**OGGETTO:** [ID VIP 9835] - Parco eolico costituito da 5 aerogeneratori, ciascuno di potenza nominale pari a 6,2 MW, per una potenza complessiva di 31 MW, da realizzarsi nei comuni di Salice Salentino (LE) e Guagnano (LE), con opere di connessione alla RTN ricadenti anche nei comuni di San Pancrazio Salentino (BR), Avetrana (TA) ed Erchie (BR).

**Osservazioni in relazione alla Determinazione della Regione Puglia - Dipartimento Ambiente, Paesaggio e Qualità Urbana - Sezione Autorizzazioni Ambientali, Prot. n. 0245110/2024 del 23/05/2024, registrata dal MASE con registro ufficiale di entrata prot. n. 0094814 del 23/05/2024 e ai relativi documenti alla stessa allegati.**

*Aree Non Idonee*

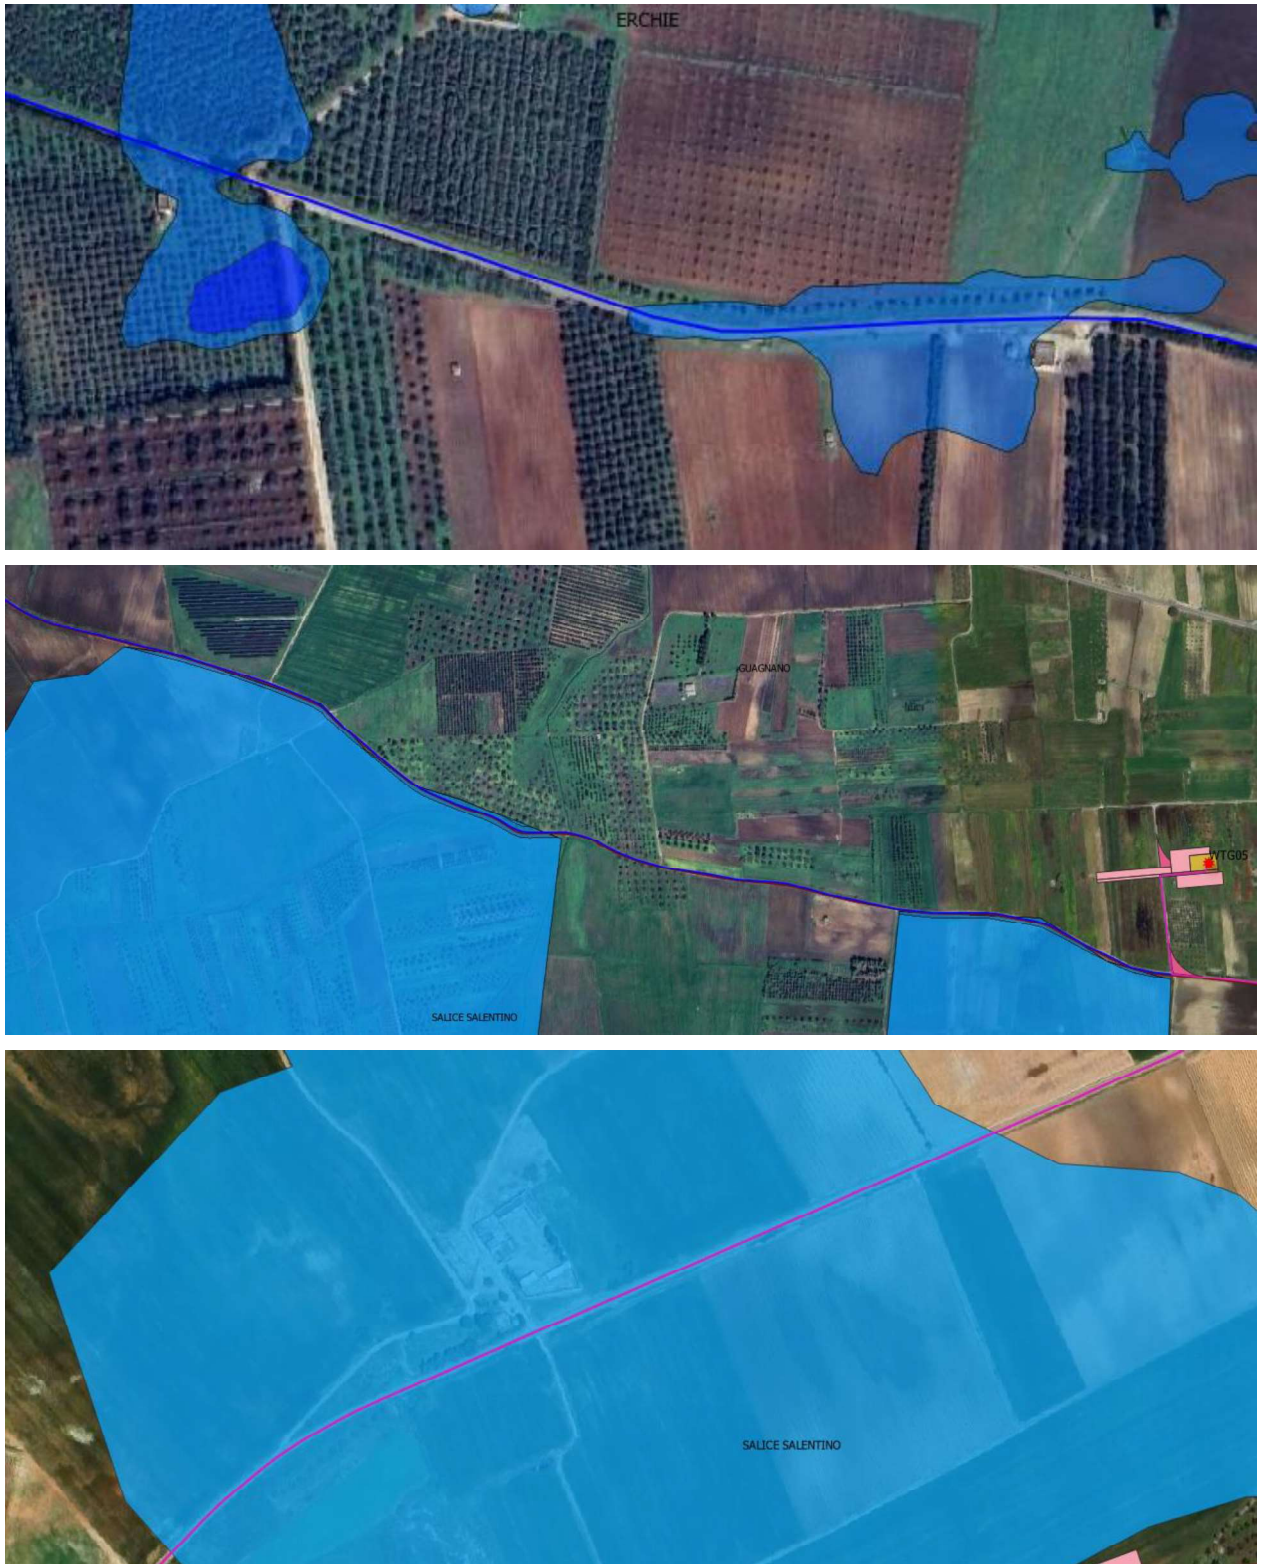
**1. VINCOLO PAI**

**4. ULTERIORI VERIFICHE SULLE AREE OGGETTO DELL'IMPIANTO**

Si conclude che l'area interessata nel progetto dell'impianto fotovoltaico **non ricade tra le aree non idonee**. Si evidenzia che ricade in aree a Pericolosità Idraulica Alta, Media e Bassa del P.A.I. per quanto riguarda il cavidotto di connessione, mentre l'aerogeneratore WTG\_04 lambisce tale vincolo.

Posto che l'impianto eolico di cui al progetto della scrivente **non ricade in area "non idonea"**, si precisa quanto segue con riferimento al cavidotto interrato ricada in aree PAI e al fatto che l'aerogeneratore WTG\_04 lambisca tale vincolo.

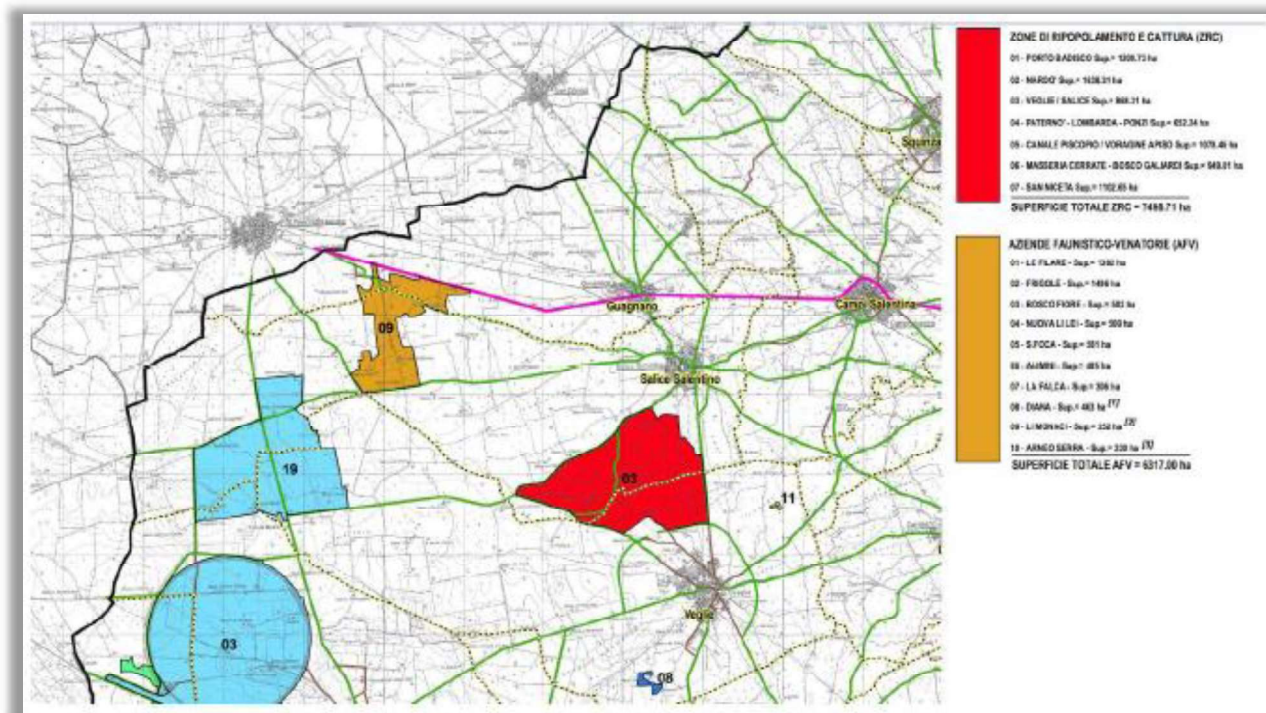
L’affermazione secondo cui *“Quanto sopra riportato è applicabile pur non essendoci le colture all’interno dell’area dove è stato progettato l’impianto in oggetto”* non appare conforme, ed anzi si pone in contrasto con quanto riportato all’Allegato 3 del R.R. n. 24/2010 in relazione alla tipologia degli impianti definiti non

compatibili per le aree agricole interessate da produzioni di pregio, che riporta: *“Per questa tipologia di area non idonea, gli impianti definiti non idonei sono tutti quelli che producono in fase di realizzazione espianto di piante della specie sottoposta al riconoscimento di denominazione”*.

Come si evince dagli stralci sotto riportati, tale affermazione è valida anche per le produzioni di qualità citate nel parere.
